## MCBQ\*3、MC(K)QI3、MCQV3(L)、MGT\* 系列

### 設變通知

針閥如圖選示意(圈選處)

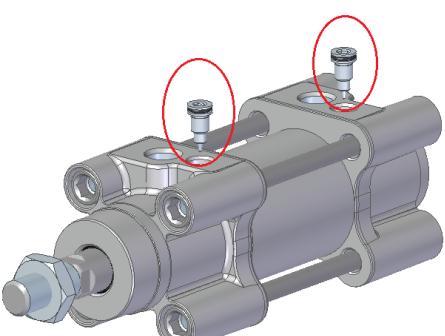
因應產品策略調整，針閥材質變更。

設變前	設變後
針閥材質：銅質	針閥材質：樹脂 新增 針閥鎖緊扭力數據 Ø32 ~ Ø63 : 2~2.5 kgf-cm Ø80 ~ Ø100 : 4~4.5 kgf-cm
